## BAUMGUTACHTERLICHE KURZSTELLUNGNAHME

Standort: **Nordlandweg & Zellerstraße**, 22145 Hamburg  
4296, 4303 & 4304 in der Gemarkung: Meiendorf

Bezug: - Baumbestandsplan (Stand 20.03.2020)  
- Baumgutachterliche Bestandsaufnahme (Stand 20.03.2020)  
- Freiraumentwurf (334\_2.1.1, Rabe Landschaften + Kunst+Herbert GmbH)  
- Erkundungsgrabungen am 24.01.2023

Abb. 03: Ausschnitt aus Freiraumentwurf mit markiertem Erkundungsbereich (rote Linie)

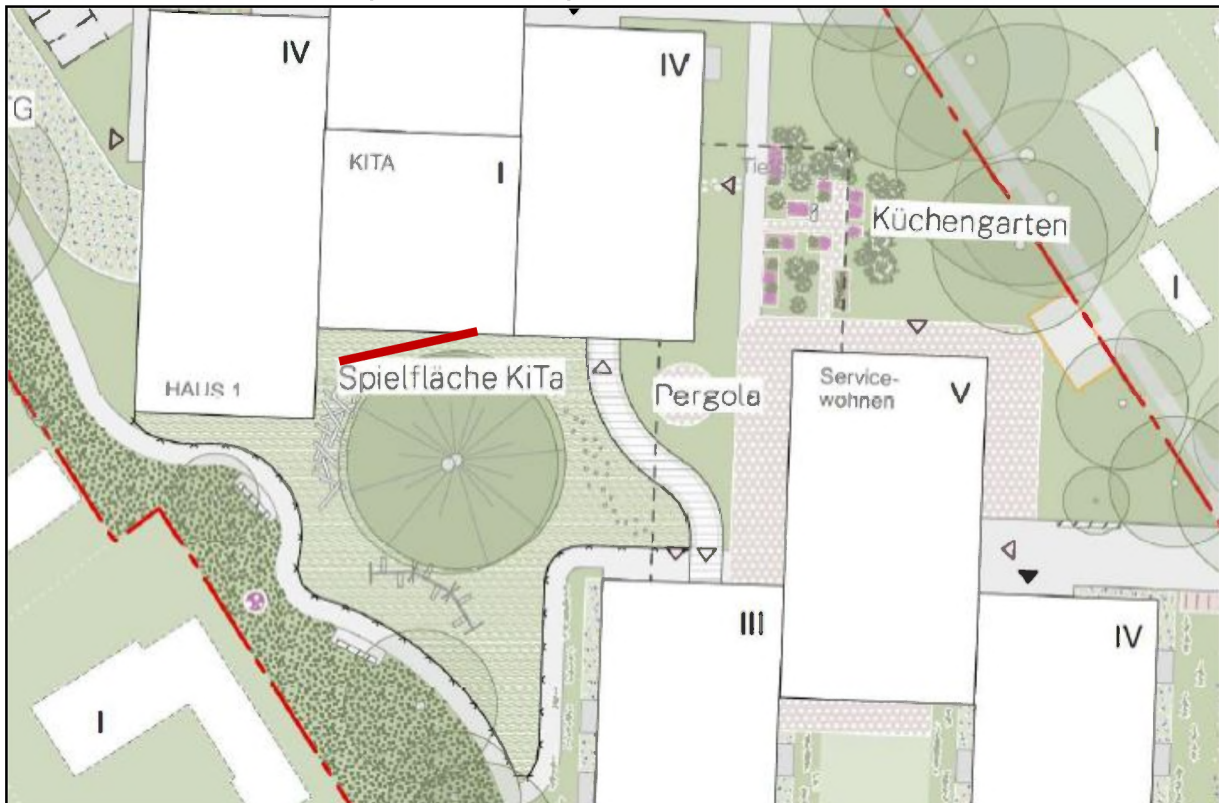
Abstand zum Stammfuß ~12m, bis zu einer Tiefe von 120cm erkundet finden sich in den obersten 30cm unter Geländeoberkante (GOK) diverses Feinst- & Feinwurzelwerk ( $\varnothing < 0,5\text{cm}$ ) sowie einzelne Schwach- & Grobwurzeln ( $\varnothing 0,5\text{-}5,0\text{cm}$ ).

keine Abgrabungen im Kronentraufbereich +150cm zulässig. Dieser Bereich ist als Wurzel(schutz)raum zu sichern und zu erhalten (umlaufend mindestens 14m vom Stamm).

Zur (Wieder-)Herstellung der Verkehrssicherheit sind unabhängig von geplanten Baumaßnahmen Schnittmaßnahmen an dem Baum erforderlich (Kronenpflege sowie einkürzen der ausladenden Äste/Kronenteile..

Abb. 07: Ausschnitt aus Freiraumentwurf

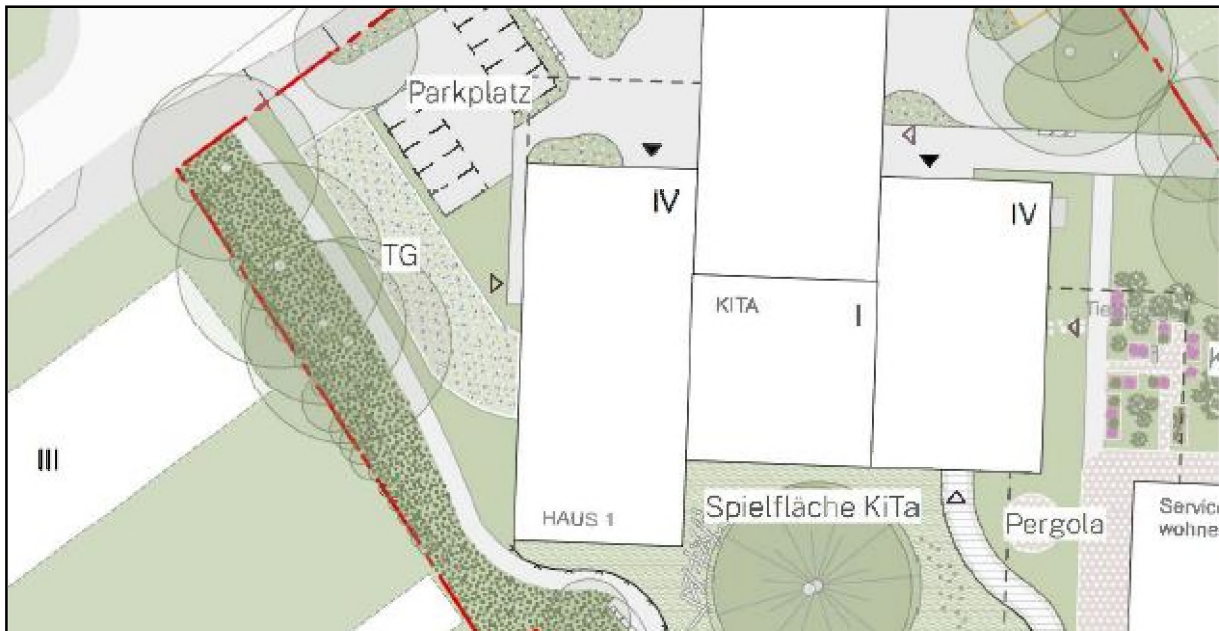
Keine Abgrabung aufgrund bestehender Bebauung durchgeführt.

**Bewertung:** Genauere Aussagen sind erst nach dem Einmessen der geplanten Zufahrt bzw. des dazugehörigen Verbaubereiches möglich. Ein Konflikt mit dem Wurzelwerk der angrenzenden Bäume erscheint aufgrund der bestehenden Bebauung (Garagen) unwahrscheinlich (aber möglich). Im Rahmen von Verbauarbeiten ist der Schutz der Baumkronen zu berücksichtigen.

Abb. 10: Ausschnitt aus Baumbestandsplan

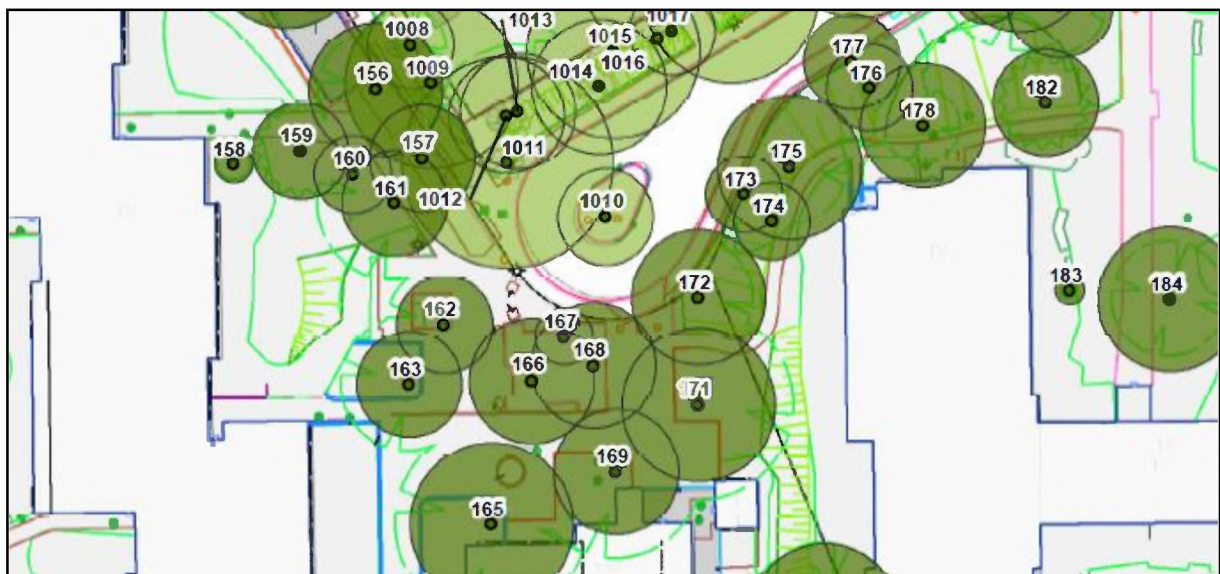
Keine Abgrabung aufgrund bestehender Bebauung/Nutzung durchgeführt.

Bewertung: Genauere Aussagen sind erst nach dem Einmessen der geplanten Baukörper bzw. des dazugehörigen Verbaubereiches möglich. Ein Konflikt mit dem Wurzelwerk der angrenzenden Bäume erscheint aufgrund des räumlichen Abstandes unwahrscheinlich.
